**Verslag huishoudelijke elektrische installatie op laagspanning en zeer lage spanning****Algemeen:**

Referentie: 004-20261016-03	Datum controle: 16/10/2026
Keurder: 004

Eigenaar:	Stephan tavernier	EAN-code:	541448820057937296
Adres installatie:	Velm 22, 1730 - Asse	Nummer teller(s):	1sag3200314330
		Distributienetbeheerder installatie:	Fluvius
Datum uitvoering installatie:			
☐ Vóór 01/10/1981			
☒ Tussen 01/10/1981 en 01/06/2020			
☐ Vanaf 01/06/2020			
Type:			
☒ Wooneenheid ☐ Niet-huishoudelijk ☐ PV ☐ Batterij ☐ Laadpaal

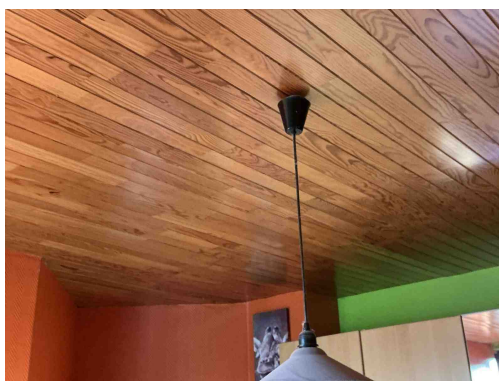
T23 - Het elektrisch materiaal is beschadigd. (Boek 1: 1.4.1.3).
Opmerking: Oa keuken, slaapkamer 2

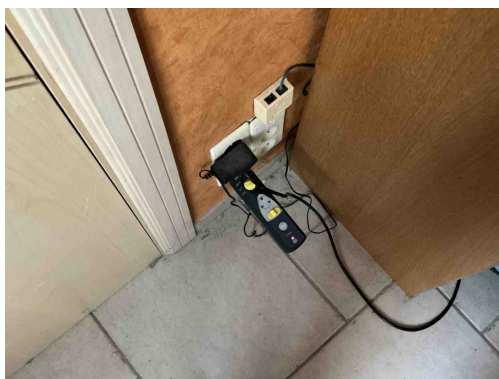
T23 - Het elektrisch materiaal is beschadigd. (Boek 1: 1.4.1.3).
Opmerking: Oa keuken, slaapkamer 2

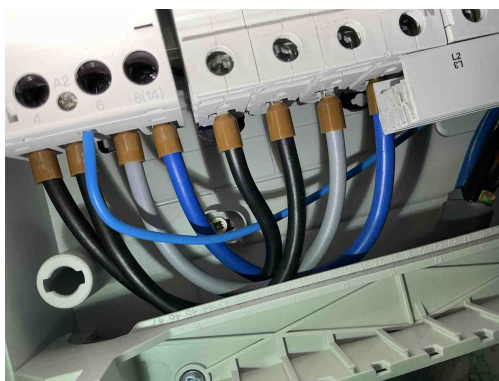
A16 - Er is geen continuïteit van de beschermingsgeleider van de contactdoos (Boek 1: 5.4.3.4).
Opmerking: Oa bureau

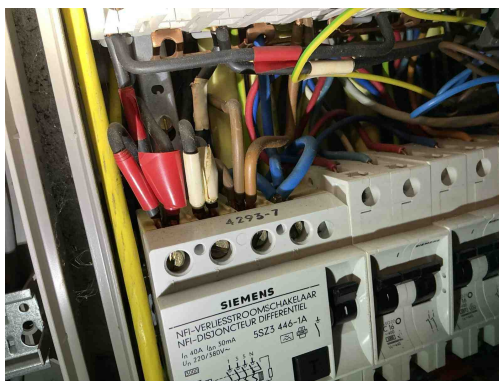
T21a - Het elektrisch materieel is niet geplaatst volgens de voorschriften van de fabrikant/ regels van goed vakmanschap. (Boek 1: 1.4.1.3) Oa ophangvijzen elektrisch verdeelbord niet afgedekt. Zie klasse II toestel.
Opmerking: Oa bord 1

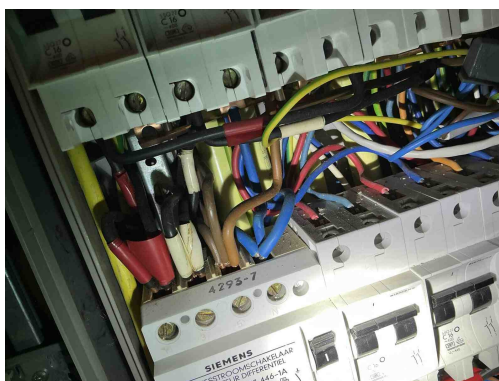
T21e - Het elektrisch materieel is niet geplaatst volgens de voorschriften van de fabrikant / regels van goed vakmanschap. (Boek 1: 1.4.1.3) Oa meer dan 2 geleiders van van dezelfde sectie geplaatst in 1 module van een beveiligingsinrichting. Dit geeft een verhoogd risico op vonkvorming.

Opmerking: Oa bord 3

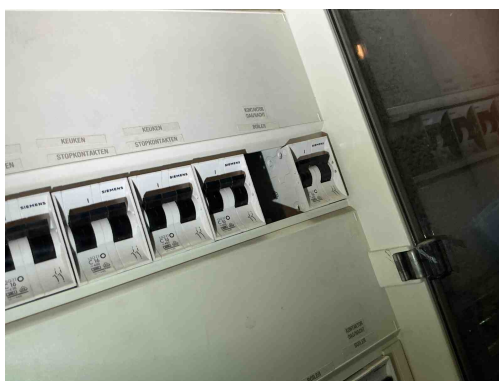
B16 - De interne soepele geleiders zijn niet aan beide uiteinden voorzien van samenknijpende hulzen of evenwaardig (Boek 1: 5.3.5.5).

Opmerking: Oa bord 3

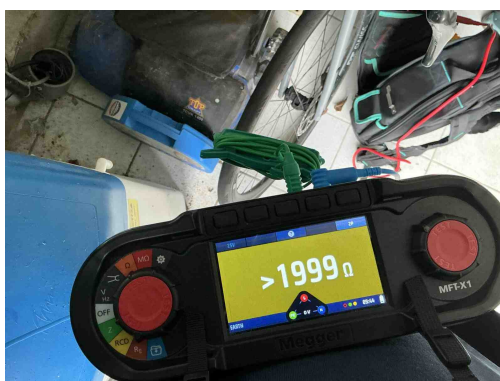
B06 - Het elektrisch verdeelbord heeft niet de minimale beschermingsgraad IPXX-B in een gewone ruimte (Boek 1: 4.2.2.3).
Opmerking: Oa bord 3

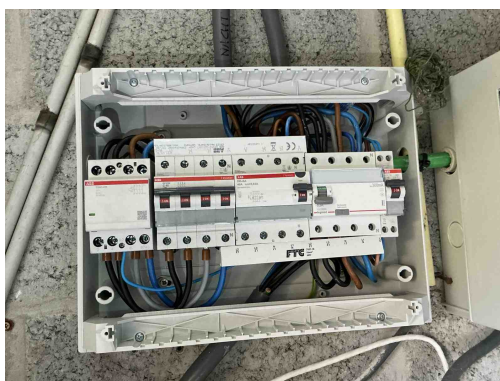
A05 - De waarde van de spreidingsweerstand van de aardverbinding is te hoog (Boek 1: 5.4.2).
